ID: 9473 Progetto "Nuova realizzazione ed esercizio di un impianto di produzione di energia elettrica da fonte eolica denominato "Pranu Serrantis" composto da 9 aerogeneratori da 6,6MW. Per una potenza complessiva di 59,4 MW sito nei comuni di Selegas, Gesico e Mandas (SU) e delle relative opere ed infrastrutture connesse nei comuni di Guasila, Villanovafranca, Durtei e Sanluri (SU)"

Osservazioni al progetto: **Codice Procedura ID: 9473** relativo alla “Nuova realizzazione ed esercizio di un impianto di produzione di energia elettrica da fonte eolica denominato “Planu Serrantis” composto da 9 aerogeneratori da 6,6 MW, per una potenza complessiva di 59,4 MW sito nei comuni di Selegas, Gesico e Mandas (SU) e delle relative opere infrastrutture connesse nei comuni di Guasila, Villanovafranca, Villamar, Furtei e Sanluri.

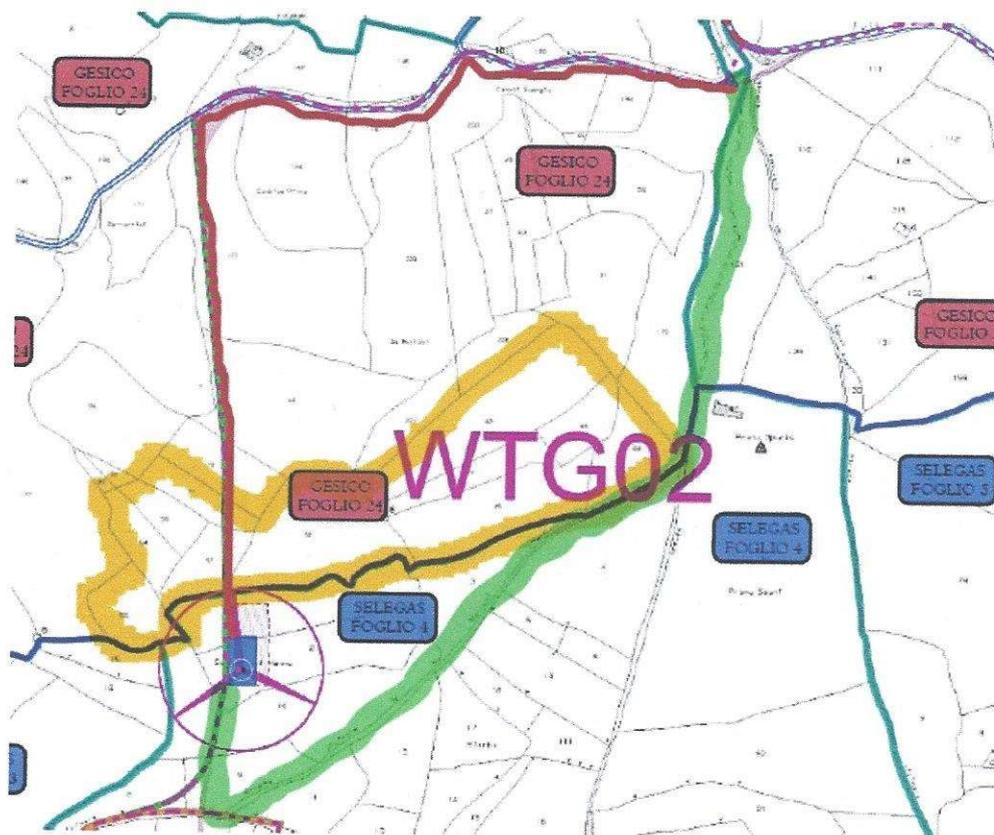
Per raggiungere e cablare l'aerogeneratore n°2 gli elaborati prevedono il passaggio dell'elettrodotto e della “servitù di passaggio” sui Mappali 57,58 e 71 del Foglio 24 del Comune di Gesico, di mia proprietà.

Considerato che le opere di cui sopra spezzerebbero l'azienda in due corpi, rendendo uno dei quali economicamente difficilmente utilizzabile;

Considerato che la porzione di opera in questione è realizzabile seguendo un altro tracciato, più breve quindi più economico, più agevole perché percorre una sede stradale già esistente e meno invasivo per le proprietà private, come dimostrato nel grafico seguente

PERIMETRO AZIENDALE

NUOVA PROPOSTA VIARIA E ELETTRDOTTO

TRACCIATO CONTESTATO

Come si può notare dal grafico il Nuovo Tracciato Proposto, si sviluppa lungo la Strada Comunale Gesico - Selegas, per proseguire poi lungo la Strada Vicinale de Su Mulloni Mannu.

Con la presente si CHIEDE la modifica del tracciato come da proposta alternativa.
